onderwerp: **Resterende raadvragen behandeling KemperKip Broekhuizerstraat 2 Wehl beeldvormende raad 7 december 2017**

van: Koen van Sleeuwen namens wethouder Lambregts  
aan: gemeenteraad Doetinchem  
datum: 13 december 2017

*Figuur 10 Relevante watergangen in en in de omgeving van het plangebied*

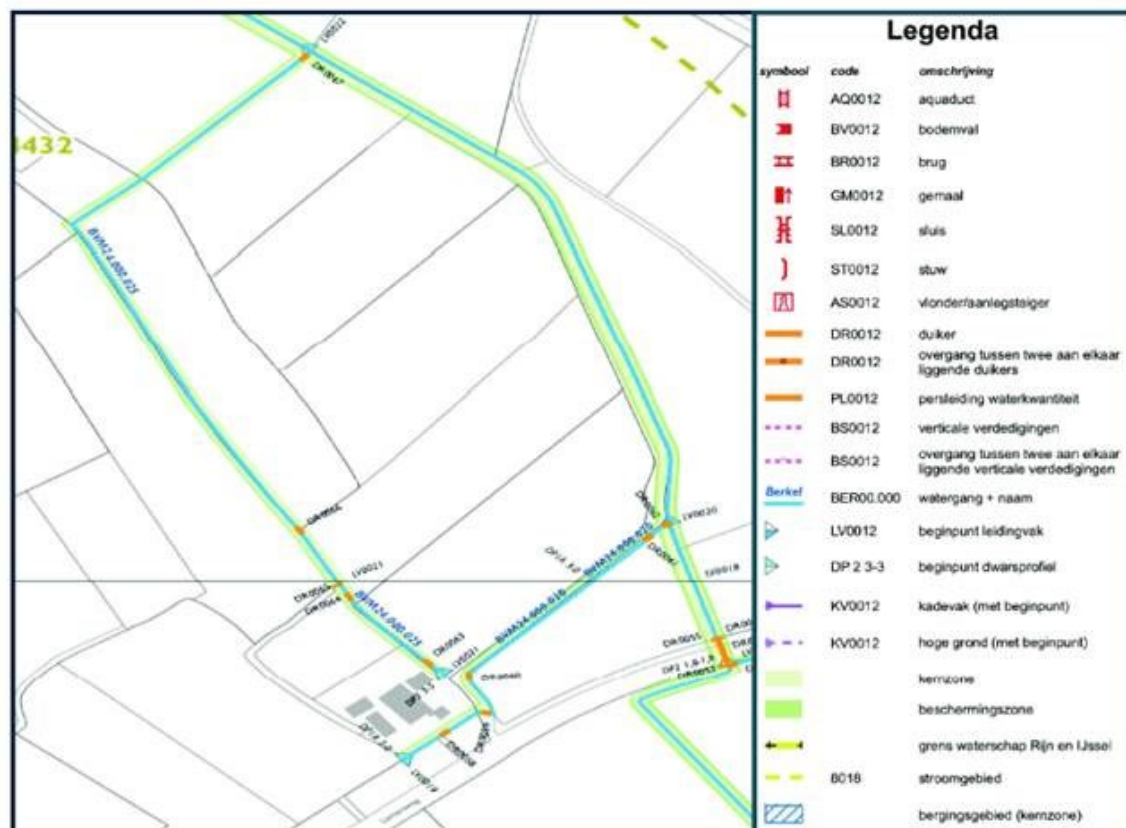
Effect op de waterhuishouding. Er gaat e.e.a. de grond in; wat is het effect daarvan op de waterhuishouding.

In de ruimtelijke onderbouwing, die als bijlage 3 deel uit maakt van de raadsstukken, zijn de vragen als volgt beantwoord:

De stallen zijn verspreid over een oppervlakte van ruim 30 hectare. Hierdoor zal dit niet resulteren in een versnelde afvoer van het hemelwater. Het afstromend hemelwater zal infiltreren in de bodem. De ontwikkeling is daarmee hydrologisch neutraal. In de ruimtelijke onderbouwing is bijgaande kaart opgenomen van de waterstructuur in het plangebied:

In het projectgebied zijn diverse kavelsloten aanwezig, welke zijn aangesloten op de Wehlse beek.
